INFORME DE FISCALIZACIÓN AMBIENTAL

VERTEDERO BOYECO DE TEMUCO

DFZ-2013-777-IX-RCA-IA

Figura 5. Puntos de mediciones de calidad de aguas, 12 de Julio del 2013.

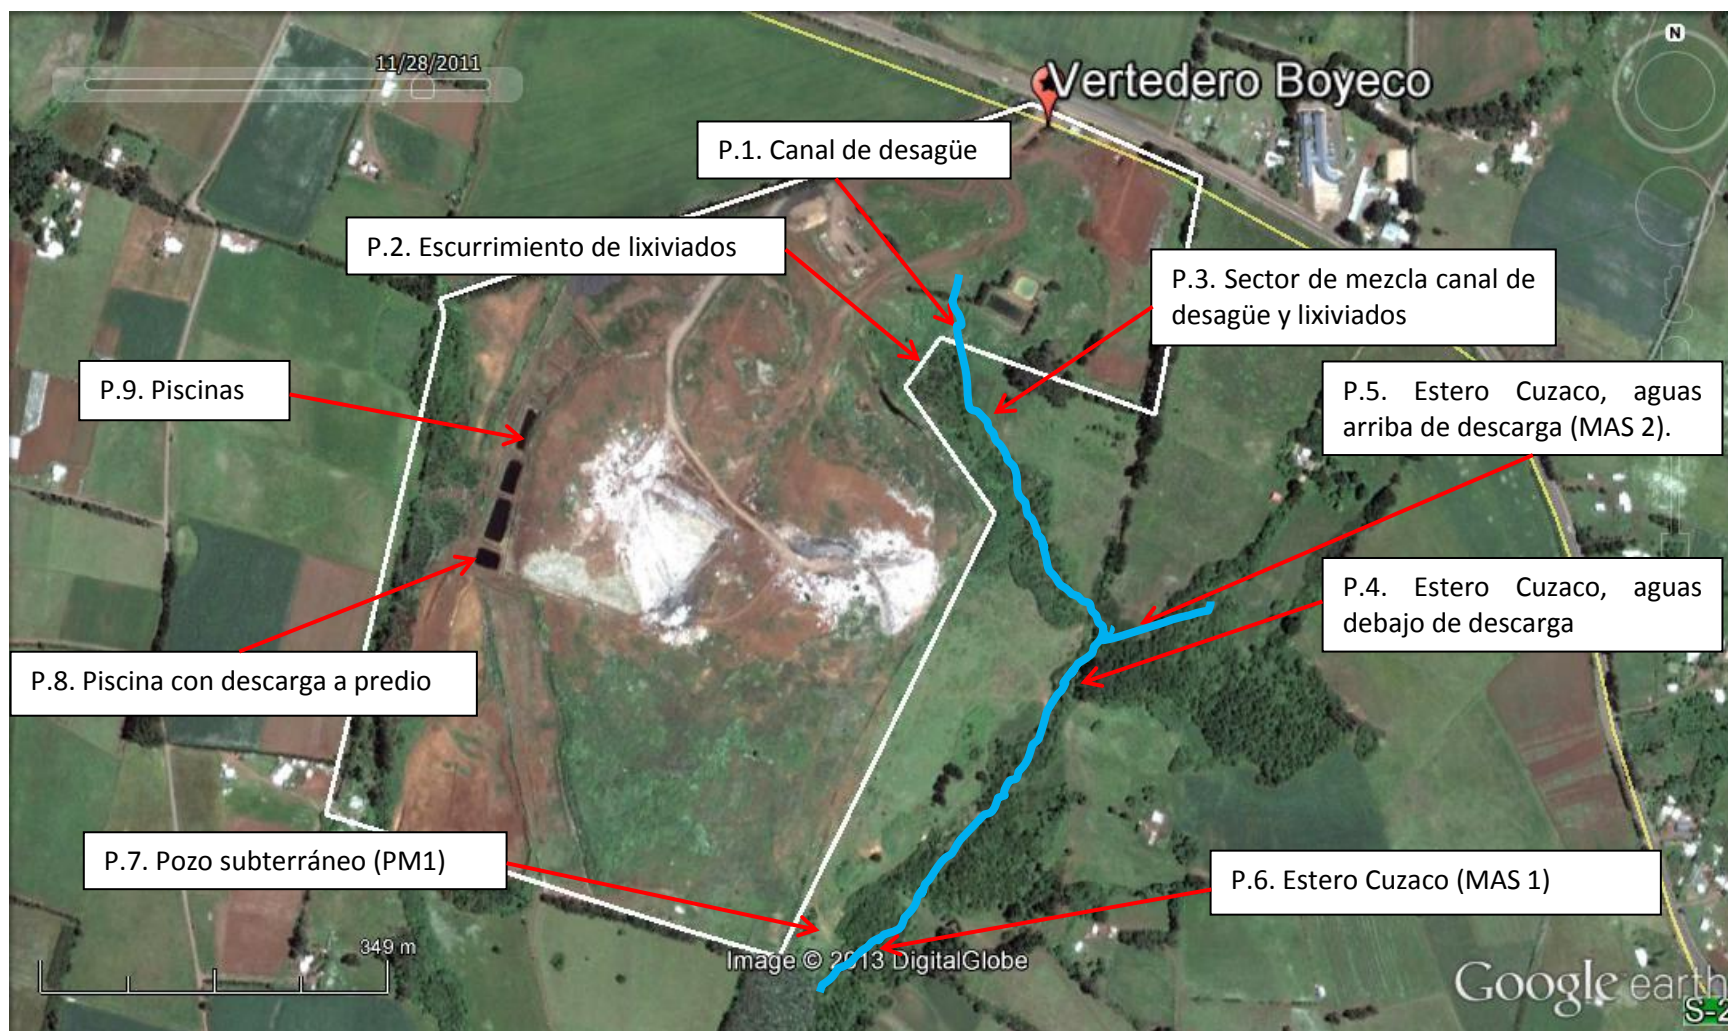
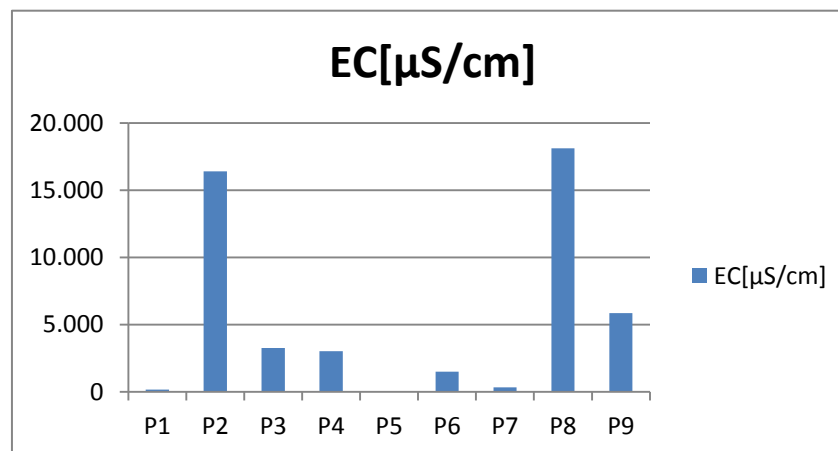
Número de Hecho Constatado: 11	Estación: Todas.
<p>Exigencia:</p> <p>RCA N° 51/2009 COREMA Región de La Araucanía, considerando 3.4: <i>“Respecto a la generación de lixiviados y de acuerdo al diseño del plan de cierre los lixiviados serán manejados a través del sistema de captación, para posteriormente ser recirculados en un 100% al Vertedero, lo que favorecerá la digestión de los RSD existentes. Así el proyecto no se generarán emisiones líquidas correspondientes al DS 90 ni al DS 46, toda vez que los lixiviados serán recirculados en un 100%”.</i></p> <p>RCA N° 51/2009 COREMA Región de La Araucanía, considerando 6.3: <i>“El proyecto proyectado considera un sistema de captación de aguas lluvia independiente al de los lixiviados, por lo que no existirá interacción entre ellos”.</i></p>	
<p>Hecho(s) constatado(s) durante la fiscalización:</p> <ol style="list-style-type: none"> Durante los recorridos de la inspección ambiental realizada los días 11 y 12 de Julio del presente año, fue posible observar que no existe una recirculación de los lixiviados generados en el vertedero, además, se constató el escurrimiento de lixiviados hacia el exterior del recinto del vertedero, como se indican en los hechos N° 1, 9 y 10 del presente informe ambiental. Por lo anterior, se pudo verificar que existen emisiones líquidas generadas en el interior del vertedero que son vertidas en un cuerpo de agua superficial (estero Cuzaco). Respecto a las aguas lluvias, como se detalla en el hecho N° 1 del presente informe, no se observó la recolección y conducción de las aguas lluvias en el recinto del vertedero, tanto en los sectores en donde se disponen los residuos, como en los sectores sin disposición de RSD. Además, se pudo constatar la mezcla de aguas lluvias con lixiviados, los que posteriormente se descargan al estero Cuzaco. El día 12 de Julio del 2013, se realizó la medición de parámetros de calidad de agua, mediante el uso del equipo sonda multiparámetro marca Hanna, Modelo HI 9829, N° de serie K3205076, N° Datalogger 08527711. Los puntos medidos son descritos en la tabla 1, estos corresponden principalmente a líquidos lixiviados, piscinas de acumulación, canal de desagüe y el estero Cuzaco, estos puntos son representados geográficamente en la figura 5. Como se puede apreciar en los resultados de las mediciones presentados en la tabla 2, se puede inferir que los controles de aguas recogidas en el Área A (escurrimiento de lixiviados del frente de trabajo, P2), piscina entre Áreas B y C (P8) y en la pequeña piscina que vierte líquidos hacia un predio vecino (P9), corresponderían a líquidos lixiviados, los que se reflejan por los altos niveles de conductividad eléctrica, cuyos valores medidos en EC[μS/cm] son; 16.410, 18.110 y 5.870, respectivamente, en comparación con el resto de los puntos medidos, tales como, el canal de desagüe, estero Cuzaco y el pozo de monitoreo de aguas subterráneas (Ver gráfico presentado en la figura 5). Lo anterior, confirma lo observado en terreno y descrito en los puntos que se indican en la tabla 1.

N° de Punto de muestreo	Coordenadas UTM WGS84		Descripción de punto de muestreo
	Norte	Este	
1	5.718.383	698.618	Canal de desagüe afluente del estero Cuzaco, que escurre desde el sector Noreste de los terrenos del vertedero Boyeco, próximo al sector de acceso y romana, ubicado fuera de los sitios de disposición de residuos.
2	5.718.349	698.602	Escurrimiento de líquidos lixiviados provenientes del sector del talud noreste (NE) del área A, en donde actualmente se realiza la disposición de los residuos. Se muestreo estos líquidos antes que se mezclen con las aguas de canal de desagüe (punto 1) y circulen hacia un sector de aguas estancas que se ubica al costado externo del sector este del cierre perimetral del recinto del vertedero Boyeco.
3	5.718.231	698.644	Sector de canal de aguas provenientes del sector punto 2, que corresponden a área anegada, con circulación hacia el estero Cuzaco
4	5.717.964	698.706	Punto de mezcla de aguas provenientes del punto 3 con las aguas del estero Cuzaco.

5	5.717.969	698.711	Estero Cuzaco, punto denominado MAS 2, aguas arriba del punto 4, en donde se realiza el monitoreo de las aguas superficiales comprometidas en la RCA N° 51/2009.
6	5.717.704	698.480	Estero Cuzaco en punto denominado MAS 1.
7	5.717.717	698.462	Pozo de monitoreo de aguas subterráneas (PM1). Agua a un metro del nivel del suelo. Tubería se encuentra obstruida por restos de vegetación. No es posible determinar si las aguas presentes en este punto corresponden a aguas lluvias a aguas subterráneas, dado el estado de obstrucción que presenta la tubería.
8	5.718.114	698.129	Laguna de lixiviados, adyacente a antigua plataforma, entre los sectores denominados B y C, que descarga en un predio colindantes al recinto del Vertedero, ubicado al costado oeste (W) del vertedero.
9	5.718.244	698.159	Piscina de aguas residuales, se ubica en el sector (NW) noroeste en el área B, esta piscina se ubica al norte de otras tres piscinas que cuentan con similares dimensiones y características de calidad de aguas. Se observan escurrimientos de lixiviados desde área A, por excavación realizada al pie del talud.

Figura 6. Resultados de Conductividad Eléctrica.

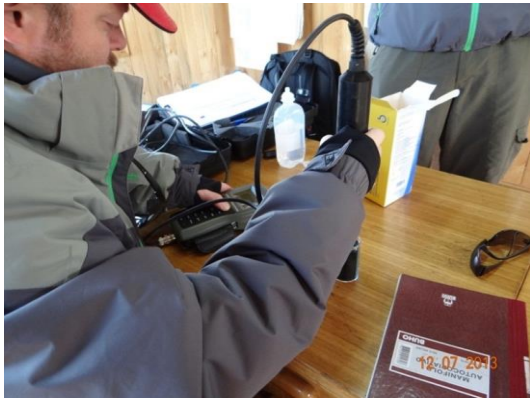
Punto de muestreo	Temp.[°C]	pH	ORP[mV]	EC[μS/cm]	D.O.[%]	D.O.[mg/L]
1	13,0	6,5	124,0	171	15,1	1,6
2	14,6	7,8	71,1	16.410	14,1	1,3
3	12,4	7,7	39,6	3.269	0,0	0,0
4	9,7	7,7	-46,8	3.016	0,0	0,0
5	9,1	6,8	150,0	38	10,9	1,2
6	9,5	7,5	-50,9	1.504	15,8	1,8
7	10,3	6,2	191,6	349	28,2	3,1
8	12,4	8,6	148,2	18.110	0,0	0,0
9	12,3	8,1	187,6	5.870	0,3	0,0
